第5章 計画段階配慮事項ごとに調査、予測及び評価の結果をとりまとめたもの並びに配慮書についての環境保全の見地からの意見の概要及び事業者の見解

5-1 計画段階配慮事項ごとに調査、予測及び評価の結果をとりまとめたもの

表 5-2-3-2(14) 行政機関からの意見と事業者の見解（地方自治体）

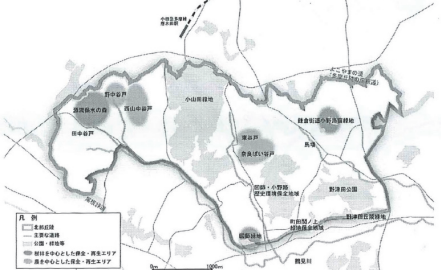
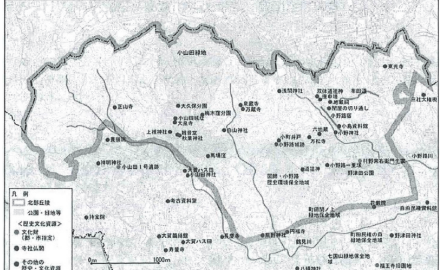
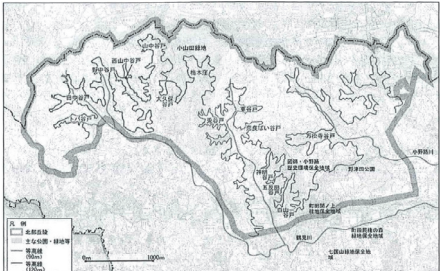
行政機関からの意見	事業者の見解
<p>○ 北部丘陵域には、豊かな自然環境と多くの歴史文化資源があり、環境及び景観に影響が出ないようにしていただきたい。特に、下図-1に示す6箇所のみとまとった緑の地区は貴重な地区であるため、影響の無いように更なる配慮をいただきたい。</p>  <p>図-1 6つの重要な緑のまとめり</p>  <p>【参考】北部丘陵域の歴史・文化資源</p>  <p>【参考】北部丘陵域の谷戸の分布</p>	<p>北部丘陵地域はトンネル構造となるため、環境に及ぼす影響は小さいと考えていますが、やむを得ず立坑を設置する場合には、適切な対処を行います。</p>
<p>(環境配慮書 第6章 6-1) ○ 大気質について 配慮書表6-1-5のとおり、工事の建設機械・資材運搬等の車両に起因する粉塵・排出ガス、また、供用開始後の車上電源のガスタービン発電装置由来の換気施設からの排出ガスにより、公害発生のおそれがあるため、配慮書6-5に掲げた事項等、公害防止上必要な措置を講じ、関係諸法令を遵守されたい。</p>	<p>今後の環境影響評価手続きの中で調査、予測・評価を行い、必要に応じて粉塵の飛散防止等の保全措置を講じます。なお、車上電源については、ガスタービンによらない誘導集電方式を採用することとしたため排出ガスは発生しません。</p>
<p>○ 騒音について 配慮書表6-1-9のとおり、工事の建設機械・資材運搬等の車両に起因する騒音、また、供用開始後の換気施設の稼動騒音により、公害発生のおそれがあるため、配慮書表6-1-10に掲げた事項等、公害防止上必要な措置を講じ、関係諸法令を遵守されたい。</p>	<p>今後の環境影響評価手続きの中で調査、予測・評価を行い、工事中は必要に応じて、防音シートや低騒音型建設機械の使用等の保全措置を講じます。</p>
